COMMUNE DE THORIGNY-SUR-MARNE

**ELABORATION DU
PLAN LOCAL D'URBANISME**

SYNTHESE DES AVIS DES PERSONNES
PUBLIQUES ASSOCIEES

SEPTEMBRE-OCTOBRE 2021

Carte 1 : Etat des connaissances relatives aux zones humides de Thorigny-sur-Marne

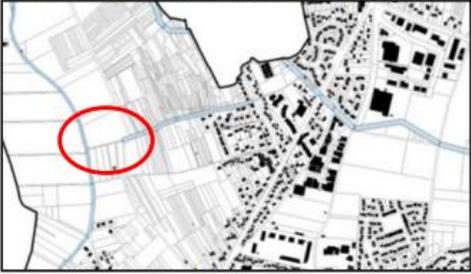
1.5	<p>Afin de compléter les informations contenues dans le rapport de présentation, vous trouverez à la fin de ce courrier une carte synthétisant les informations que nous avons sur les zones humides de votre territoire (données DRIEE, Société nationale de protection de la nature et AVEN du Grand-Voyeux).</p> <p>Annexe donnée dans l'avis pour compléter :</p>	<p>Les informations concernant les zones humides seront ajoutées.</p> <p>La carte colorisée a été fournie avant le</p>	AVEN du Grand Voyeux

début de l'enquête publique et sera jointe en pièce complémentaire à l'avis de l'Aven du Grand Voyeux.

La carte démontre l'absence de zones humides avérées et des études complémentaires ont été menées afin de lever le doute sur les zones humides potentielles.
